Dr. Georg Löser  
Vorsitzender  
ECOtrinoVA e.V.

30. Okt. 2021

**Immissionsschutzrechtliches Verfahren Erdaushubdeponie Dietenbach in Freiburg i.Br.**  
**Hier: Ergänzungen zur Begründung des Widerspruchs** von 4.10.2021 gegen die Genehmigung vom 25.6.2021, die bekanntgemacht wurde im Amtsblatt der Stadt Freiburg i.Br. am 2.7.2021

**Abbildung 2.9** Interpolierter Grundwassergleichenplan für die Dietenbachniederung für mittleres Hochwasser (MHW), Stand 09/2019

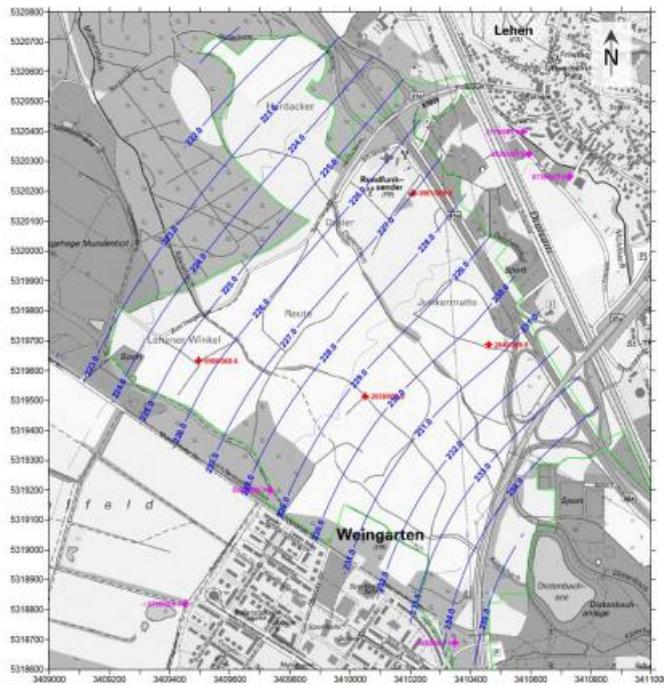
**In den drei Abb. sind die Gleichlinien des Grundwasserhochstandes z.T. sehr unterschiedlich.**

**Z.B. in FreiGIS scheint der Grundwasserhochstand des Tiefbrunnens TB „FEW-OT Lehen“ (Messstelle: 0961/069-6) 226,5 m zu betragen.**

In Abb. 2.9 liegt der TB aber genau auf der Linie: 227 m.

Im Vergleich mit FreiGIS sind die Linien auf Abb. 2.7 und 2.9 um ca. 0,5 m nach Westen verschoben.

**Aber in Abb. 2.7 haben die Linien im Osten andere (engere) Abstände zu einander. Der Unterschied im Grundwasserhochstand in den verschiedenen Grafiken kann hier – an bestimmten Punkten – bis zu ca. 1 m betragen.**

Z.B. die Linie 233 m in Abb. 2.9 liegt fast an gleicher Stelle, wie die Linie 232 m in Abb. 2.7.

„Die Darstellungen in den Antragsunterlagen sind jedoch stimmig und zeigen den aktuellen MHW (Neuermittlung 2018/2019). Dieser ist lediglich in FREIGIS noch nicht übernommen worden.“  
Die richtige Darstellung der aktuellen Grundwasser-Gleichenlinien für MHW ist dann die in Abb. 2.9 (s.o. Seite An-12), und nicht die in FREIGIS.

**Die Angaben in FREIGIS sind dann falsch.** Um die richtigen Grundwasserhochstands-Werte (MHW) in FREIGIS ablesen zu können, müssen im Osten ca. 1 m und im Westen ca. 0,5 m hinzuaddiert werden.

Abbildung 2.7 Grundwasserflurabstand bei MHW für den Planungsraum (Stand 2015)

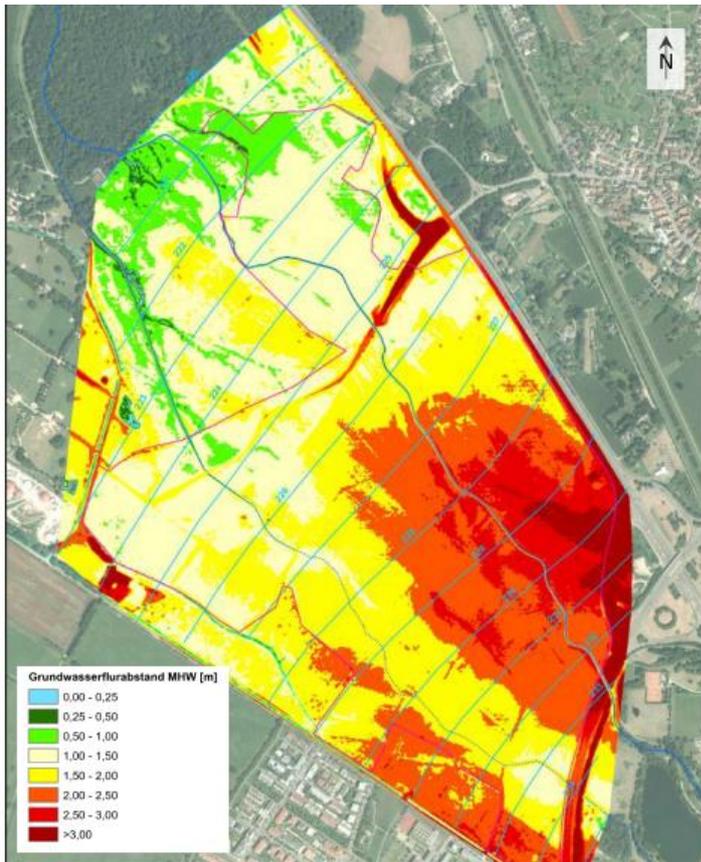
Die Käserbachaue (bis zum Dietenbachpark, im Osten) soll einen Abstand MHGW zur GOK von ca. 1,5 bis 2,0 Meter in Abb. 2.7 haben, aber einen Abstand von nur ca. 1 Meter hier in Abb. 119. Dieser Abstand scheint korrekter zu sein. Aber:

Die von uns ((Anm: Wir bzw. uns = Aktive)) errichtete Messstelle befindet sich dort mitten in einer Fläche, die einen Grundwasserflurabstand von 1,50–2,00 m (laut Abb. 2.7) haben sollte. Am 9.2.2021 ((Anm.ECOtrinoa : d.h. einige Tage zu spät erst ca. 1 Woche nach schweren Regenfällen mit Dreisamhochwasser um den 31.1.2021. Die Kontrolle durch die Stadt Mitte Februar kam dem Vernahmen nach um ca 2 Wochen zu spät, um sinnvoll zu sein! )) sind wir in unserer Messstelle auf das Grundwasser aber bereits bei einer Tiefe von nur 0,60 m gestoßen! Der Unterschied ist gewaltig! Am 18.2.2021 haben wir eine Tiefe von 0,80 m gemessen.

Abb. 119 Abstand MHGW zur Geländeoberkante (Aus: Rahmenplan, G-20/094, Anlage 2, S. 84)

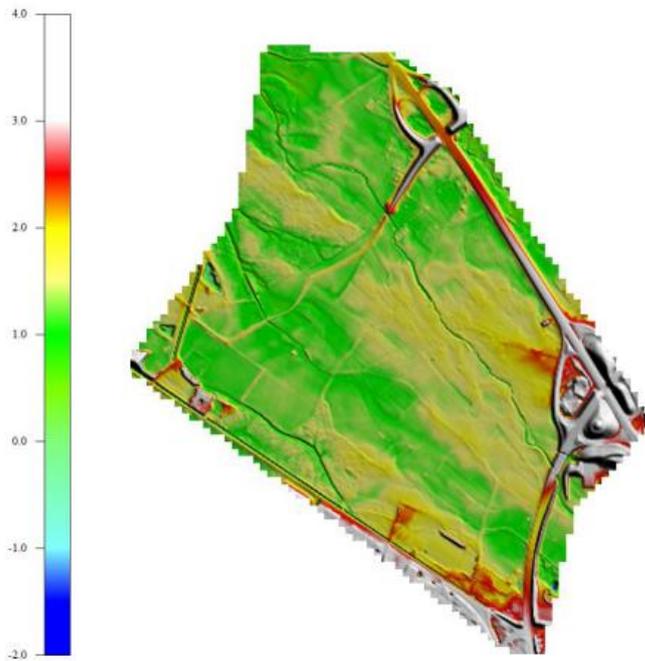
Welche Grafik ist „richtig“? Ein Unterschied von 0,5 bis 1 m ist beträchtlich.

Abb: Dietenbach-Schutzfunktion der Grundwasserüberdeckung-Igbr

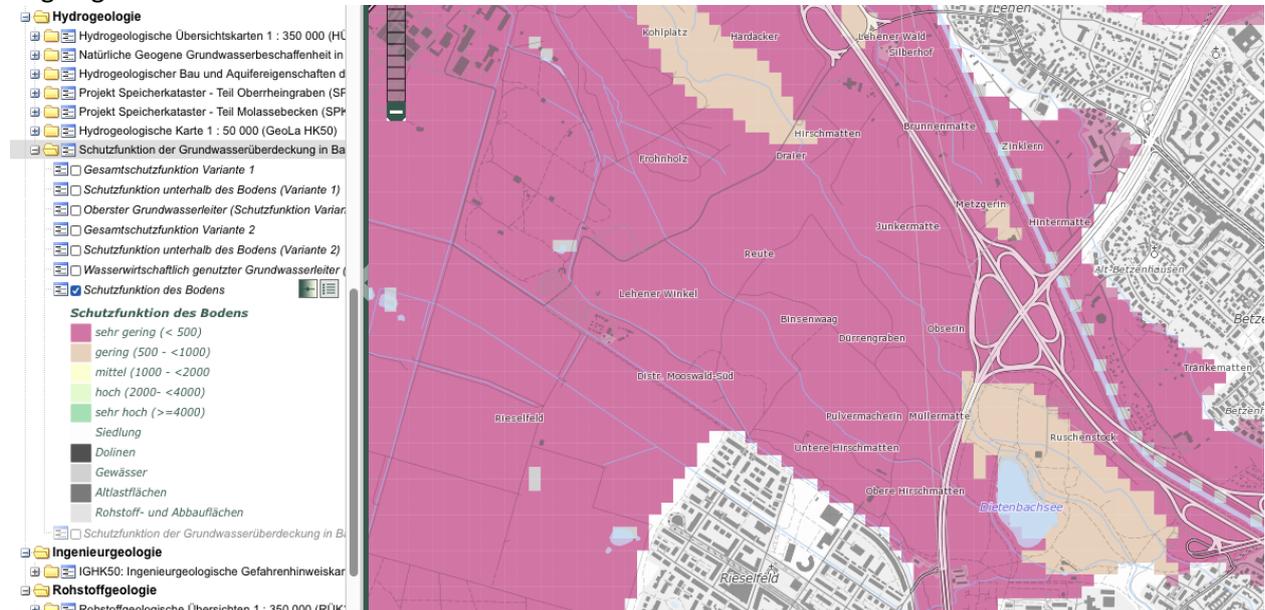
**D.1.** Die Daten laut Landesamt für Geologie und Rohstoffe, siehe nachfolgende Abbildung, zeigen, dass die **Schutzfunktion des Bodens im Bereich der Deponie sehr gering ist**, d.h. für die Deponie eine ungeeignete Schutzfunktion aufweist.

**D.h. das Grundwasser wird ungenügend geschützt vor Einträgen.**

**Das bedeutet, die Deponie ist nicht genehmigungsfähig**, da schädliche Einwirkungen aus dem Deponiegut ins Grundwasser bzw. Trinkwasser nicht ausgeschlossen werden können, und das gilt auch für Z1.1-Material, denn:

Oben: Abb.-Dietenbach-Eignung von Unterbodenmaterial zur Deponieoberflächenabdichtung-Igrb

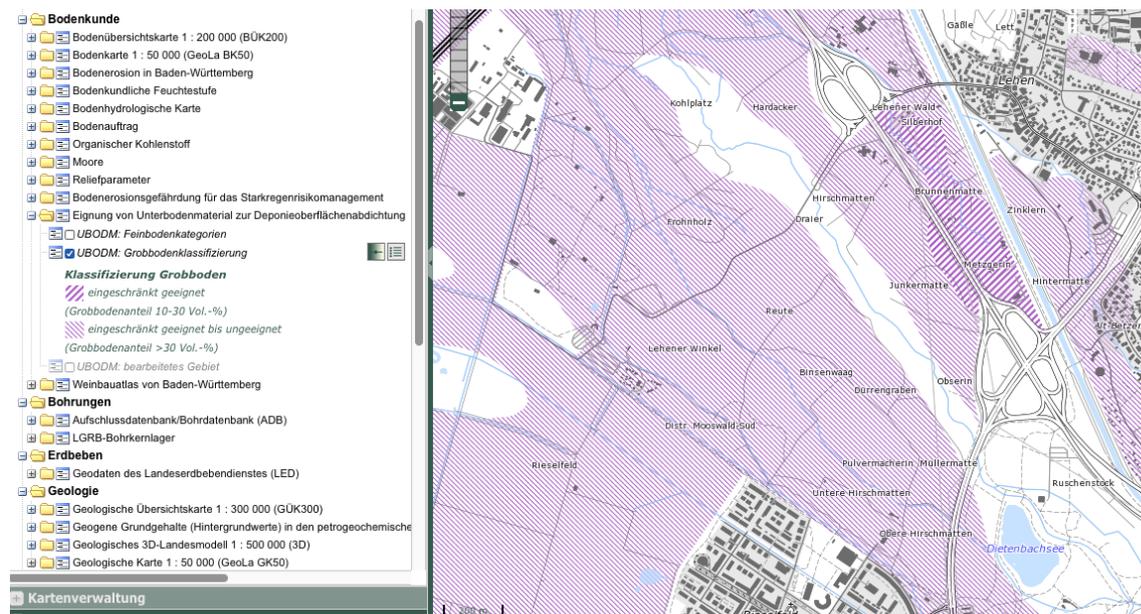
**D.2.** Das Unterbodenmaterial zur Deponieoberflächenabdichtung ist in Dietenbach nur eingeschränkt geeignet bis ungeeignet, **auch das spricht gegen die geplante Deponie:**

Oben: Abb: Dietenbach-Schwermetallbelastung von Böden-Landkreis Breisgau-Hochschwarzwald (und Freiburg i.Br.)

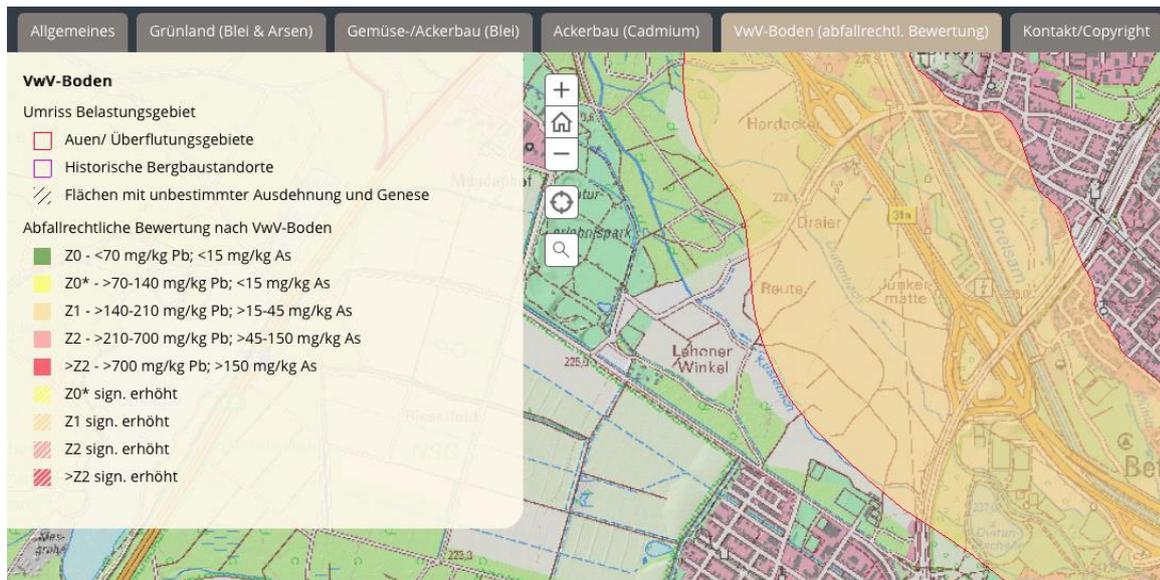
**D.3.** Der überwiegende Teil der Böden in Dietenbach ist von der Dreisam her historisch mit Z1.1 belastet aus Bergbau flussaufwärts von Freiburg, siehe nachfolgende Abb., der südwestliche Teil Dietenbachs nach diesen Angaben des Landesamts für Geologie und Rohstoffe aber nicht, so dass dort Z0 oder Z0\* angenommen werden darf.

Das bedeutet, dass im südwestlichen Teil von Dietenbach kein Material Z1.1 aufgebracht werden darf, höchstens also Z0 oder Z0\*. Eine Unterscheidung Z= und Z0\* von Z1.1. ist aber bei der Planung der Deponie anscheinend nicht vorgesehen. Aber auch in dem südwestlichen Teil von Dietenbach muss wegen des hohen Grundwasserstandes erheblich (um mehrere Meter) aufgeschüttet werden, aber eben nicht mit Z1.1-Material.
